**„MEPHARED 2 - druhá etapa Kampusu Univerzity Karlovy v Hradci Králové –
zhotovitel stavby“**

VYSVĚTLENÍ, ZMĚNA NEBO DOPLNĚNÍ ZADÁVACÍ DOKUMENTACE XVI

Vysvětlení zadávací dokumentace č. 16 ze dne 9. 11. 2022

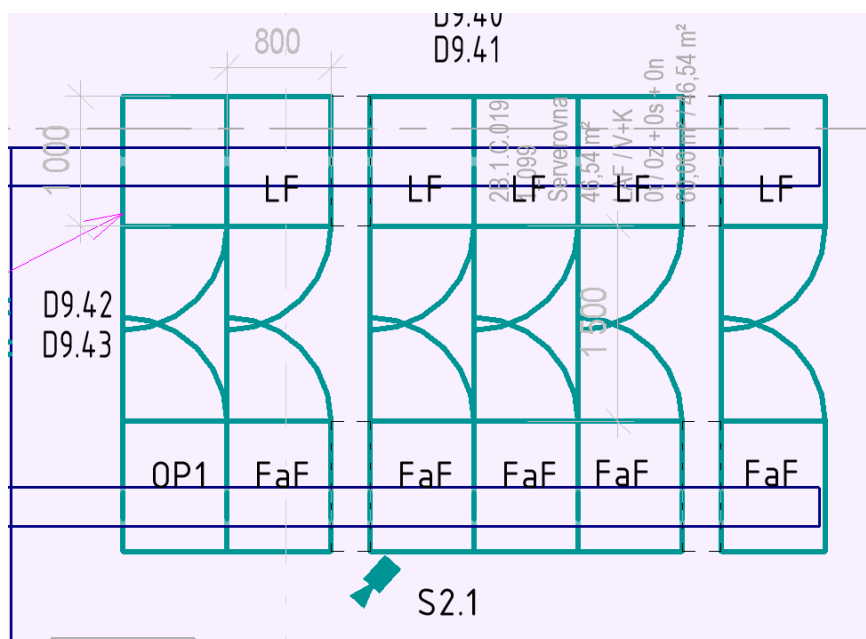
- a) Žádáme o bližší specifikaci napájecích panelů racků. Počet zásuvek, přepětová ochrana, spec. funkce. Základní, měřené, řízené. Kolik fází a výstupů?
- b) Žádáme o informaci, zda jsou požadovány rackové skříně v rozmontovatelném stavu (flat pack v krabicích) či nikoliv. Z důvodu průchodu dveřmi, průchodům atd.
- c) Žádáme o dodání layoutu uzavřené uličky z důvodu určení správnému počtu střeš. Kolik bude požadováno AC jednotek?
- d) Žádáme o přesné určení spojovacích sad pro racky. Budou některé spojené či všechny samostatně?

ad a) Požadované informace jsou součástí tabulek specifikací - D.1.4.6_01A_999 a D.1.4.6_01B_999. Specifické funkce nejsou požadovány.

ad b) Rozmontované skříně nejsou nutností. Do rozvodu jsou dveře s dostatečnou šířkou.

ad c) V každém racku označeném FaF nebo LF je 2x napájecí blok "Napájecí lišta 400V/16A do racku, min. 10 x zásuvka 230V, přepětová ochrana tř. 3." Ulička viz výstřižek z PD:

ad d) Spojovací sadu je nutno dodat v rámci drobného příslušenství rozváděče. Celkem 35 spojovacích sad.
